Rapport d'inspection Préachat

2980 Rue Albert-Lachance, Lévis. Qc, G6C 0H3

14/11/2022

Joint de mortier manquant, par endroits

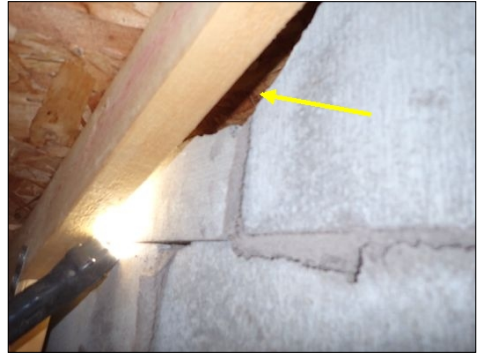
- Des joints de mortier sont manquants et déficients.

Il est requis de procéder aux travaux correctifs.

Isolant à protéger, rangement sous l'escalier menant au sous-sol

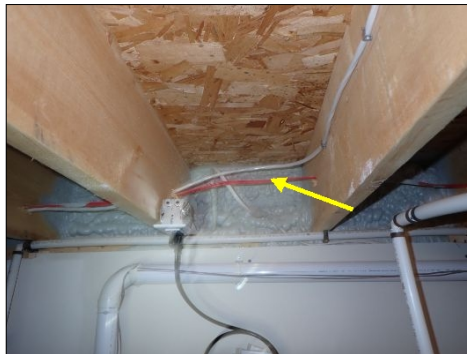
- L'isolant mis en place sur la solive de rive doit être recouvert d'un matériel ignifuge.

Toute mousse plastique se doit d'être protégée par une barrière thermique conforme. Lorsqu'elles sont en feu, les mousses plastiques émettent des vapeurs nocives et peuvent accélérer la transmission du feu.

Faites corriger.

Travaux de finition à prévoir, salle de bain au sous-sol

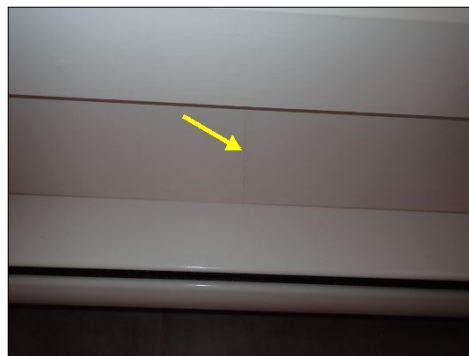
- Inspection limitée en raison de l'entreposage de biens personnels.
- Petite fissuration et dommages dans la finition. Des travaux de finition sont à prévoir.

Faites vérifier s'il advenait une récurrence de la fissure.

Toilette mal fixée, au rez-de-chaussée

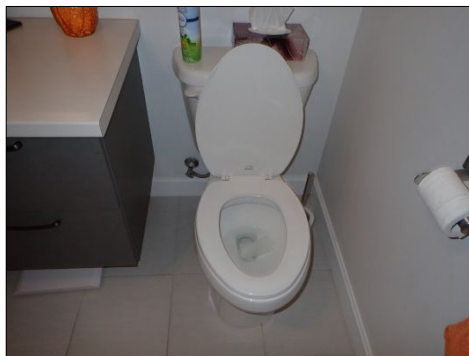
- Lors de nos vérifications, nous avons noté que la toilette au rez-de-chaussée était instable au sol.

Les équipements de plomberie de ce genre doivent être solidement fixés. Le mouvement de ces composantes pourraient provoquer une usure prématurée du joint d'étanchéité (anneau de cire) et représentant un risque de fuites.

Nous vous recommandons de consulter un plombier pour faire corriger.

Composé anti oxydant recommandé

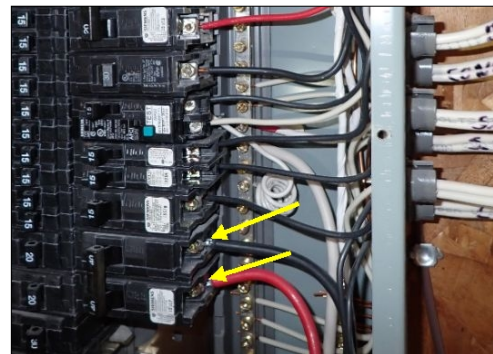
- Le panneau a été ouvert au moment de l'inspection.
- Un composé anti oxydant doit être appliqué sur les fils d'aluminium à leur raccordement.

Faites ajouter cette composante importante.

Régulateur de pression et manomètre recommandés

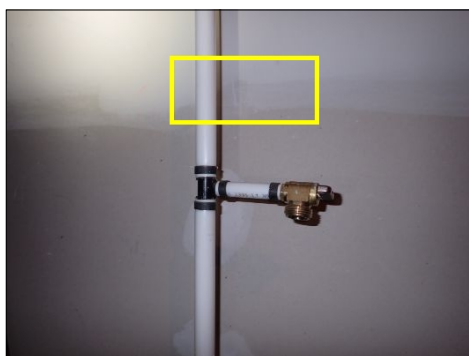
- Nous vous recommandons de faire installer un régulateur de pression et un manomètre sur le conduit d'alimentation au sous-sol.

Le régulateur de pression sert à contrôler et protéger la plomberie des fluctuations de la pression de l'eau. Le manomètre est un instrument servant à mesurer et lire la pression.

Consulter un plombier pour faire effectuer le travail.

Vue du clapet anti retour

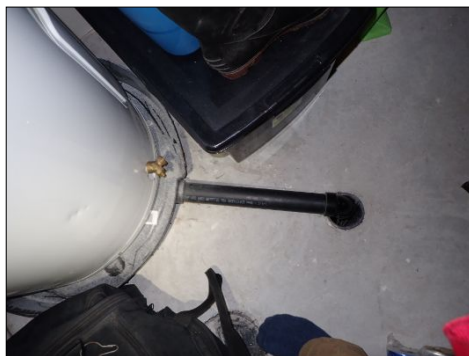
Le clapet pour les installations de la salle de bain était introuvable, possiblement caché sous le revêtement de plancher.

Puisque l'inspecteur n'a pas été en mesure de le localiser et de vérifier son état, nous vous recommandons de consulter un plombier pour faire vérifier et installer cette composante au besoin.
